LuK Service Info

Part Nr. 231 0023 14 – 310/310mm TGU6

Model: 1055 XL, 1056 XL, 856 XL/XLA, 955 XL & 956 XL/XLA

Info: New design / Neues Design / Nouvelle conception / Nuevo diseño / Nuovo disegno / Nuovo segno

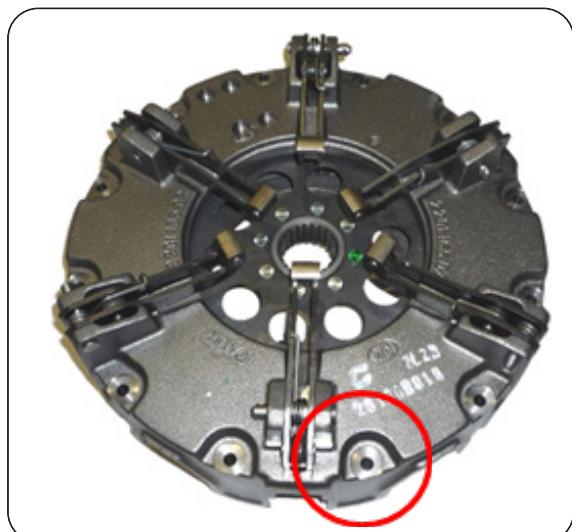
This new design utilises the latest clutch technology, using a vented housing for improved cooling and heat dispersal. Fully interchangeable with existing clutches with no modifications required to vehicle or flywheel. A new fixation bolt set 411 0195 10 12 x M8 x 1.25 x 65mm + Conical washer is supplied with new designs to accommodate the lower housing.
